**Avis délibéré de la mission régionale d'autorité  
environnementale sur le parc agrivoltaïque au sol porté  
par la société Valeco sur la commune de Trévol (03)**

**Avis n° 2026-ARA-AP-2039-N14206**

**Avis délibéré le 21 avril 2026**

Illustration 2: Plan de masse du projet. Source : dossier de PC.

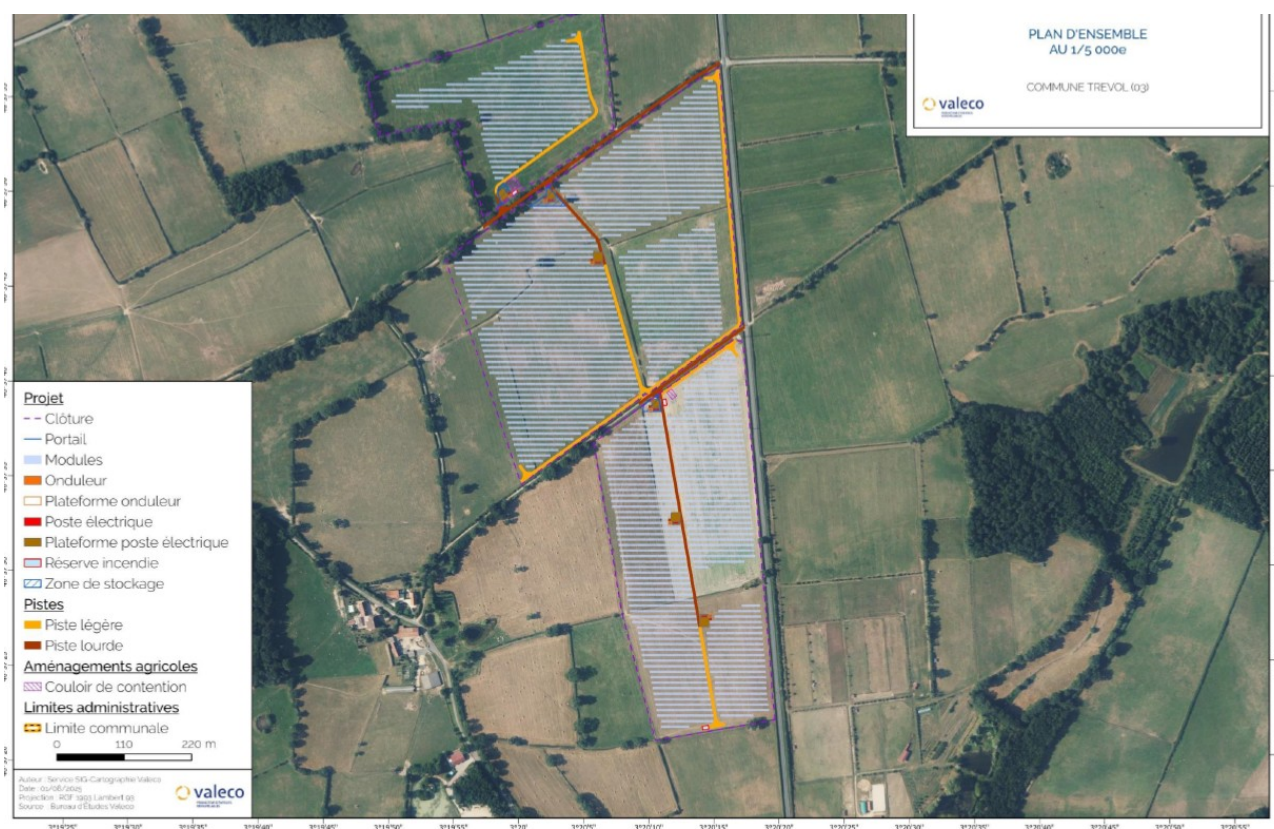
Le raccordement en souterrain de la centrale photovoltaïque au réseau électrique national n'est pas décrit précisément, ni les travaux éventuels concernant le poste source, ni son calendrier. Ses incidences environnementales ne font donc pas l'objet d'une analyse approfondie et la capacité réservée au titre du schéma régional de raccordement au réseau des énergies renouvelables 2025 (S3REnR) n'est pas mentionnée<sup>3</sup>. Faisant partie du projet, ses caractéristiques et son tracé

doivent être présentés et ses incidences évaluées de manière détaillée, ainsi que tous éventuels renforcements de poste de transformation et de lignes haute tension, et cela même s'ils relèvent d'une autre maîtrise d'ouvrage et d'un calendrier différent<sup>4</sup>. Ce n'est pas le cas dans le dossier fourni, qui doit l'inclure dès ce stade.

- **de décrire précisément et d'inclure explicitement dans le périmètre du projet et donc de l'étude d'impact, le raccordement au réseau électrique, fonctionnellement lié au parc photovoltaïque.**
- **d'établir le calendrier de raccordement envisageable en fonction des capacités réservées au titre des énergies renouvelables concernées des postes envisagés, ainsi que les éventuels renforcements du réseau électrique national associés nécessaires ;**
- **de présenter leurs incidences et les mesures prises pour les éviter, les réduire et si besoin les compenser.**

Illustration 3: Carte des aires d'étude. Source : étude d'impact.

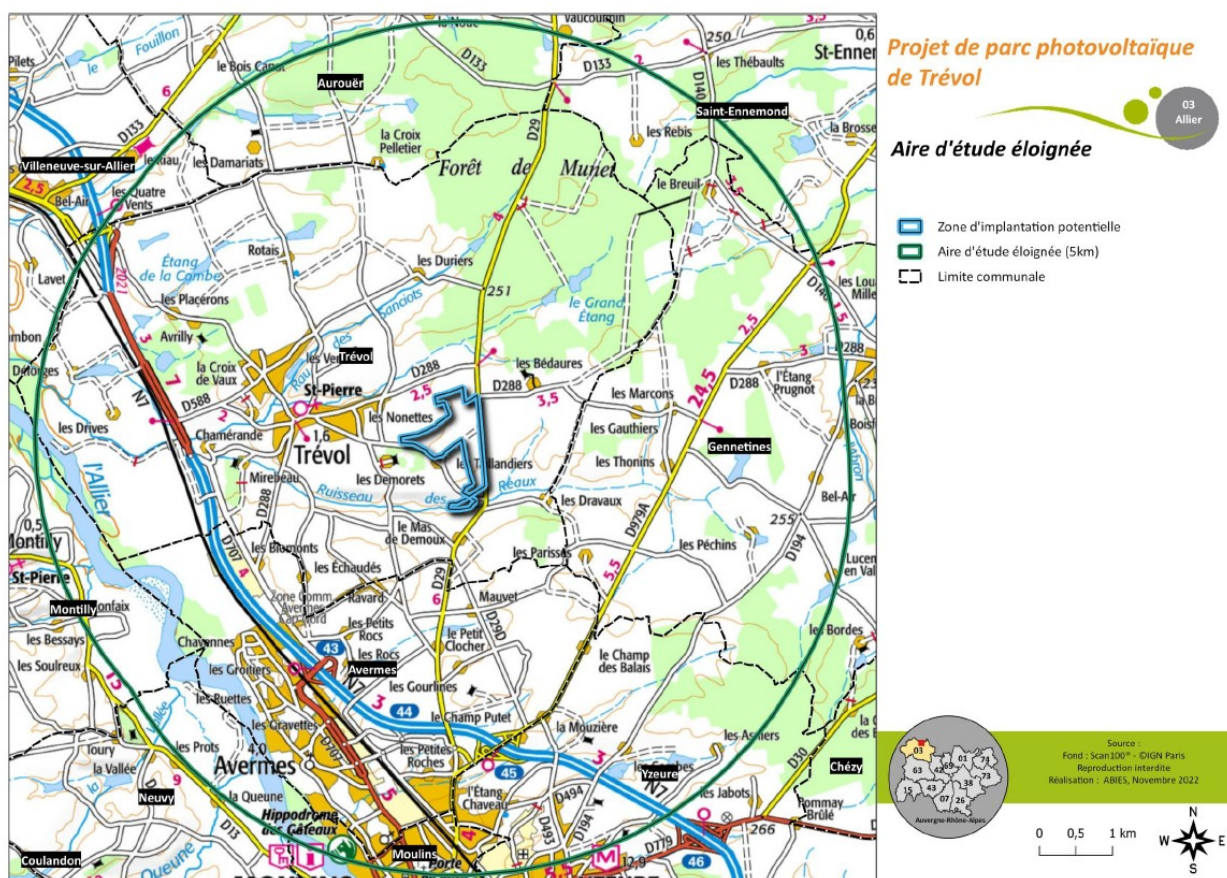
taïque, n'apporte pas en l'état la démonstration qu'il contribue durablement à l'installation, au maintien ou au développement d'une production agricole. En particulier, il n'apporte pas d'amélioration sur l'autonomie fourragère, le cheptel augmentant comme les surfaces en herbe .

**L'Autorité environnementale recommande d'étendre le périmètre de l'étude d'impact non seulement au raccordement du parc au réseau électrique national mais aussi au volet agricole du projet.**
